# Audi A5 / A5 カブリオレ 触媒に関する対策

| リコール届出番号 | 外-1849 | リコール届出日 | 平成 24 年 6 月 13 日 |

## 不具合発生箇所

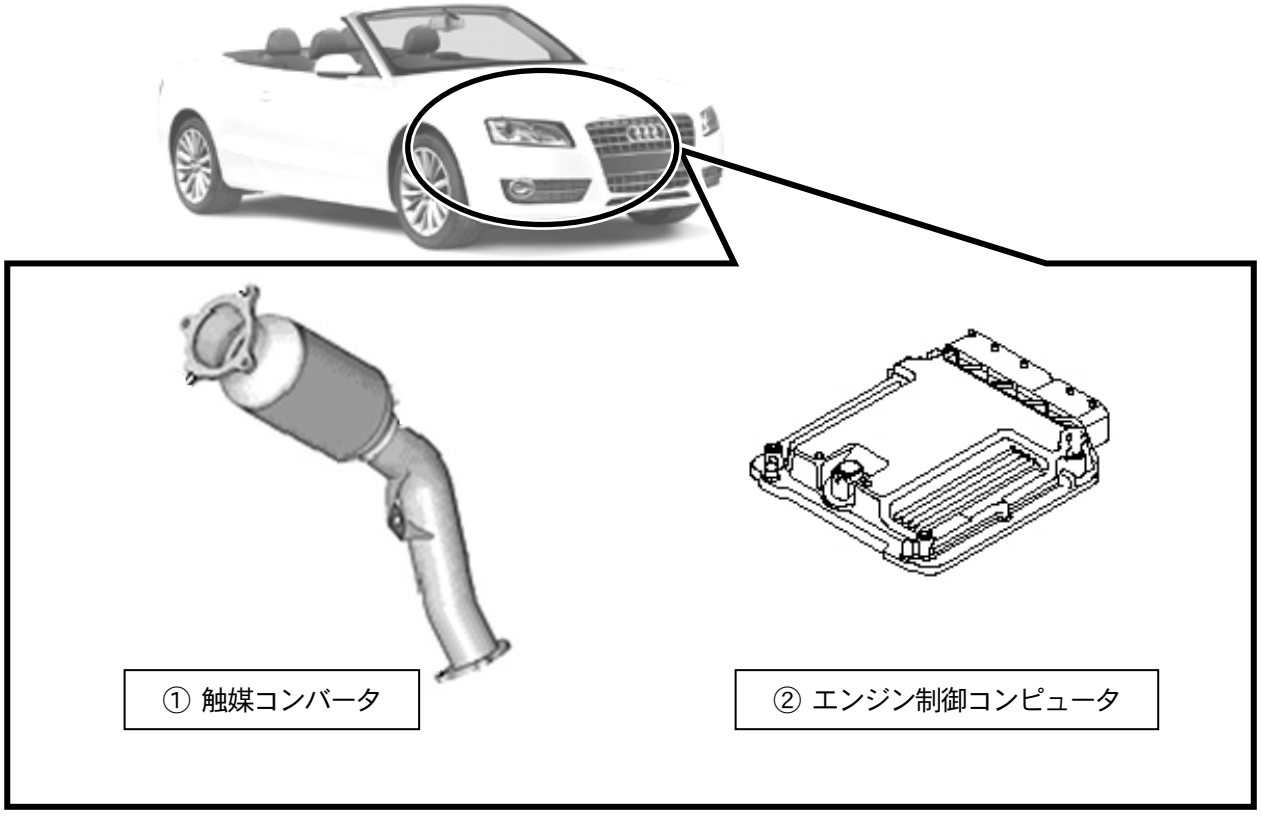
| リコール届出番号 | 外-1849 | リコール届出日 | 平成 24 年 6 月 13 日 |
|---|---|---|---|
| 基準不適合状態にあると認める構造、装置又は性能の状況及びその原因 | ①認証を取得した仕様と異なる触媒コンバータが取り付けられています。<br>②A5 カブリオレ（幌型車両）においては、異なる触媒コンバータ用のエンジン制御コンピュータプログラムになっています。 | | |

| リコール届出番号 | 外-1849 | リコール届出日 | 平成 24 年 6 月 13 日 |
|---|---|---|---|
| 改善措置の内容 | ①全車両、触媒コンバータを正規品と交換します。<br>②A5 カブリオレの全車両、エンジン制御コンピュータのプログラムを正規のプログラムに更新します。 | | |
